PRODUKSJONSMELDING: NY FORBEDRET VALGFRI HOLDER

Dato: 2026-02-18

HOVEDFORMÅL OG ENDRINGER

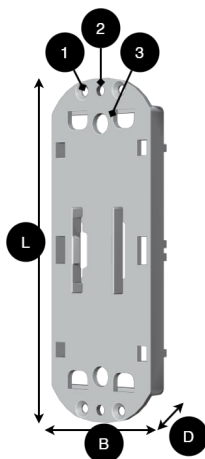
Milleteknik introduserer en ny valgfri kortholder med fokus på stabilitet og plassbesparelse.

Materiale: Modifisert materiale for økt stivhet

Utforming: Dybden er redusert for å spare plass i kabinettet.

Sikring: Tre nye skruehull per kortsiden for mer stabil montering.

DIN-skinne: Alternativet for montering på DIN-skinne er fjernet som standard.

Betegnelse	Mål	
L, B, H	Lengde x Bredde x Dybde	107 x 40 x 13 mm
1	Hull på kortsiden, ytre x 2	3 mm
2	Hull på kortsiden, midten	3,4 mm
3	Hull inn på kortsiden, innvendig sarg	3,4 mm
